三菱ホイスト
セールスとサービス

No. 855-0282

ＣＰＵ基板(200V/400V 級Ｕ形巻上ｲﾝﾊﾞｰﾀ用)変更のお知らせ

【現行品】P145619G01/P147425G01

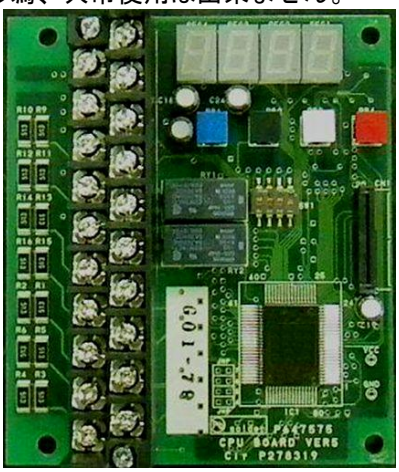
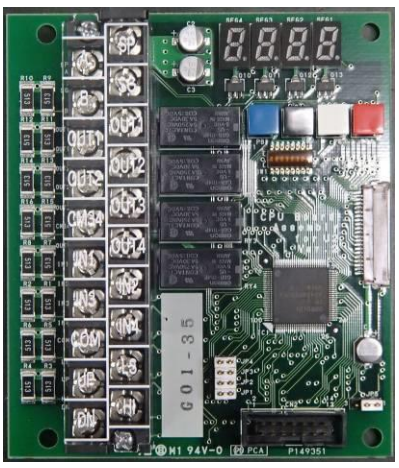
５．変更点及び注意点
(1) 異常出力、運転中出力を標準搭載しました。
(2) 異常発生時の始動回数・運転時間を記録・閲覧可能になりました。
(3) 10Hz 以下の運転周波数について、0.1Hz 毎の設定が可能になりました。
(4) 正弦波率を向上させ、低騒音化を実現しました。
(5) 今までご使用頂いた CPU 基板と取付互換です。
(6) **新旧基板の交換時は、配線変更、及び、機種選択スイッチの設定が必要です。**
(7) 追加機能の詳細、及び、設定方法については取扱説明書を参照ください。
(8) U 形の為、共吊使用は出来ません。
